品番	TMJ40A3RZ	品名	壁付サーモ13 (寒) (浴室)	(JIS)	1 / 3
----	-----------	----	------------------	-------	-------

金具補修品注意情報	C_0011
------------------	--------

件名	整流キャップ交換の注意情報						
対象製品	TBF20型	TBF21型	TEM47型	TKHG31P型	TKJ30U3型	TKY12型	TMG20型
	TMG40型	TMHG40型	TMJ30UC3型	TMJ40型	TMN40型	TMY11型	TMY140型
	TUB31型	TUB40型

前期・後期型製品識別方法

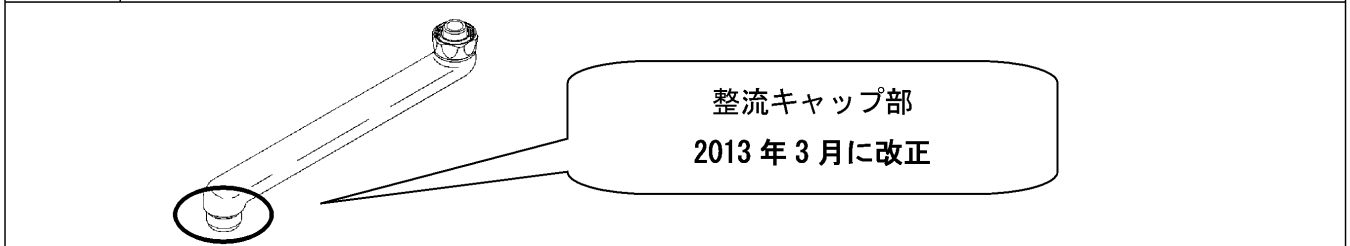
<p>〈前期型〉</p> <p>【ブッシュ有り】 【ブッシュ無し】</p>	<p>〈後期型〉</p>
---------------------------------------	--------------

<p>【前期型がついている場合】</p> <p>パッキン以外の部品が必要な場合は『THY508-1』で一式交換してください。</p>	<p>【後期型がついている場合】</p> <p>パッキン・内筒は部品単独で交換が可能です。</p>
--	---

注意 前期・後期どちらの場合も THY508-1 一式交換で互換性があります。
